MEMORANDO
DICOMAR-201-2025

ASUNTO: Remisión de Informe Técnico Dicomar-016-2025

INFORME TÉCNICO DICOMAR 016-2025

Evaluación de modificación de EsIA Categoría II “PLAYA CARACOL SEASIDE”

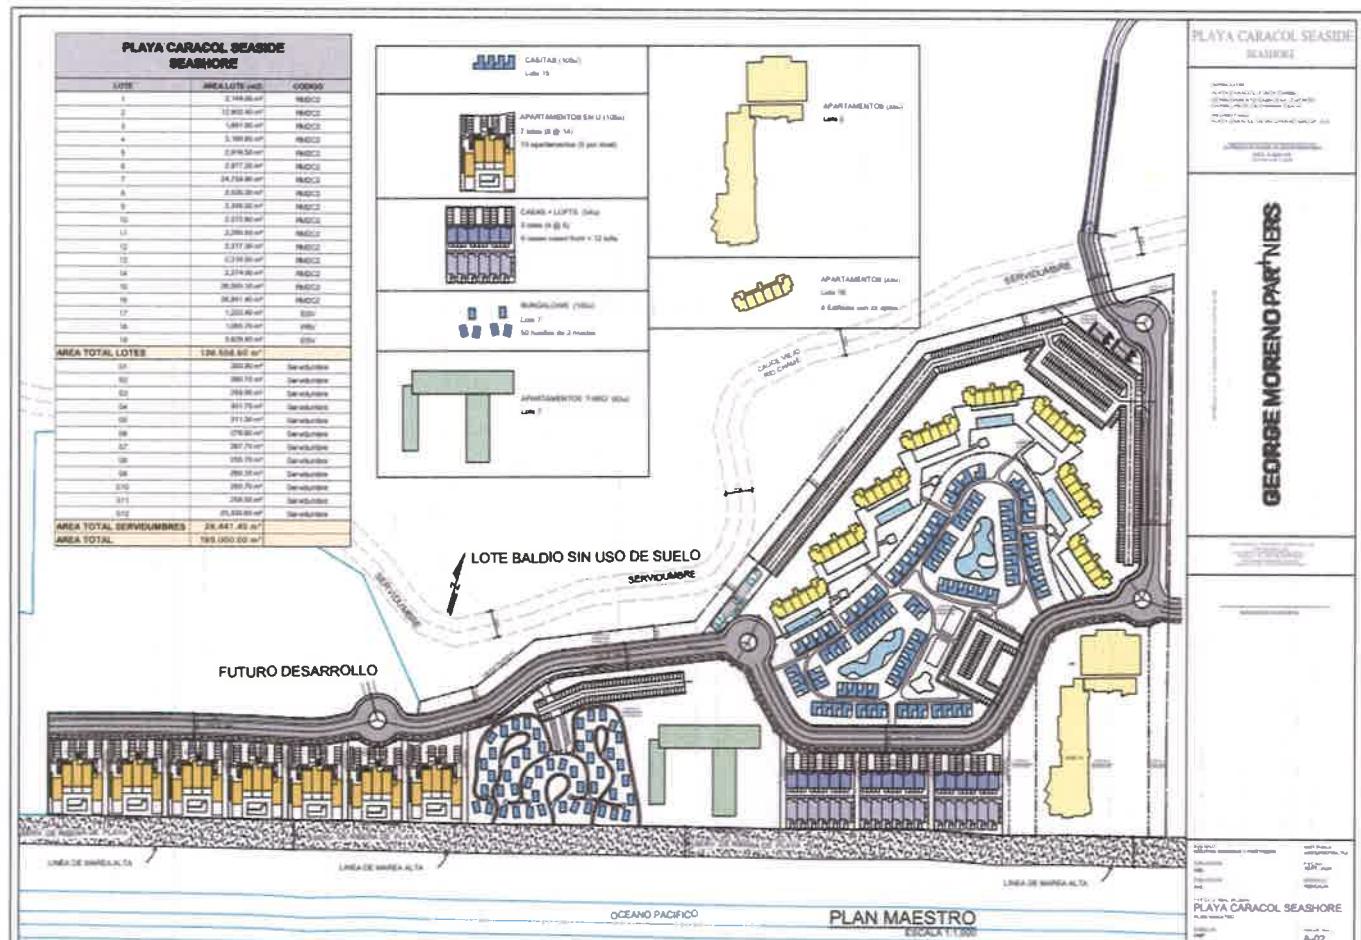
c) Debido a que el desarrollo del proyecto involucra la tala de bosque de mangle, se debe justificar claramente, el carácter turístico de las edificaciones y las unidades habitacionales para aplicar la Ley No. 2 de 7 de enero de 2006, “Que regula las concesiones para la inversión turística y la enajenación de territorio insular para fines de su aprovechamiento turístico y dicta otras disposiciones”:

Como respuesta a esta tercera observación, el proyecto contempla un uso turístico que incluye hoteles y casas vacacionales, dirigidos a distintos perfiles de viajeros bajo el concepto de turismo extrahotelero. Se desarrolla en el destino 5.2 Costa Pacífica, reconocido como área de interés turístico según la Resolución de Gabinete No. 14 de 2017 y está incluido entre los destinos prioritarios del Plan de Turismo 2020-2025.

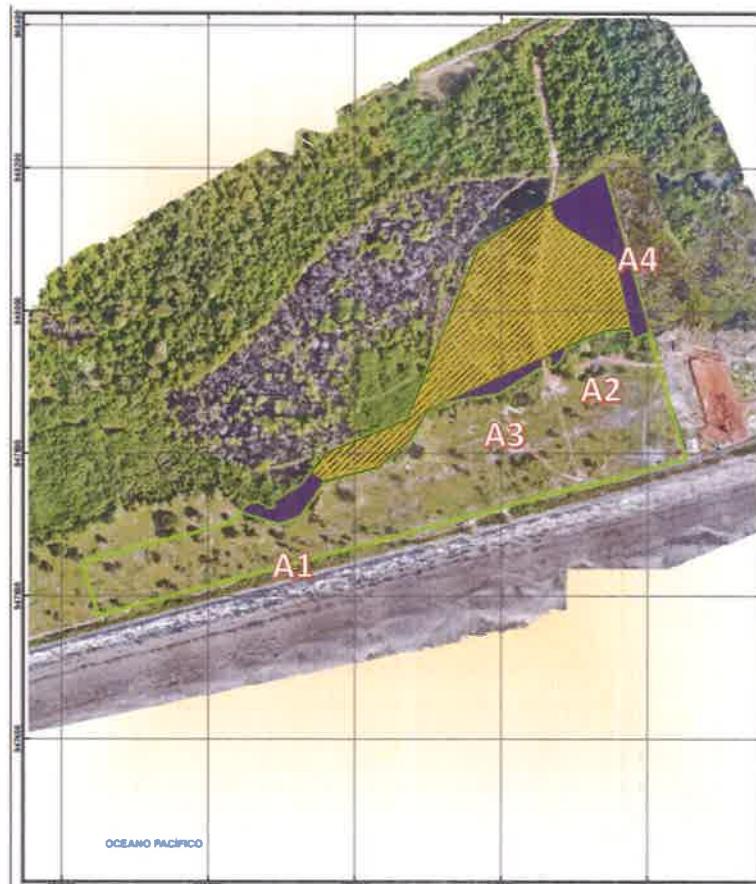
Se menciona el cambio de uso de suelo y la afectación de un polígono de 1.3484 hectáreas de manglar, vegetación asociada y mangle en regeneración que, según la aclaratoria se ubican en cuatro sitios:

En el mapa titulado “*Sobrevuelo Drone Sector Playa Caracol 16 de noviembre 2024*”, incluido en la primera aclaratoria, se puede observar la ubicación de las áreas que contiene bosque de mangle y vegetación asociada. Los polígonos en color morado representan el manglar que será afectado por la modificación del Estudio de Impacto Ambiental, mientras que la zona delineada en amarillo corresponde al manglar cuya tala ya ha sido aprobada.

Es importante destacar que la incorporación de la afectación de 1.3484 hectáreas de bosque de manglar, vegetación asociada y áreas en proceso de regeneración.

Esta ampliación no solo implica una mayor intervención sobre ecosistemas frágiles y de alta biodiversidad, sino que también compromete los servicios ecosistémicos que estos ambientes proporcionan como captura de carbono, regulación hídrica y hábitat para numerosas especies de fauna, algunas de ellas en categoría de protección.

Además, al tratarse de una zona que incluye parches de vegetación en regeneración natural, su afectación puede interrumpir procesos de recuperación ecológica y conectividad de las áreas adyacentes fuera la huella directa del proyecto y de la finca

- De los cuatro sitios con presencia de bosque de manglar, vegetación asociada y zonas en proceso de regeneración natural que se han propuesto afectar para el desarrollo del proyecto, mantiene conectividad funcional con un manglar contiguo (fuera del área de desarrollo y la finca). Por tanto la empresa está obligada a hacer los drenajes que permitan la conectividad ecológica que favorece el intercambio genético y el tránsito de especies de fauna, sino que también permite procesos naturales de restauración y resiliencia frente a perturbaciones.

- Por lo cual el polígono de 1.3484 hectáreas de manglar, vegetación asociada se sustenta el carácter turístico del proyecto, condición necesaria para aplicar las disposiciones de la Ley No. 2 de 7 de enero de 2006. De afectarse esta superficie, la empresa deberá al menos compensar 3 hectáreas mediante reforestación y deben presentar una plan de monitoreo de manglar adyacente para evaluar la condición del mismo.
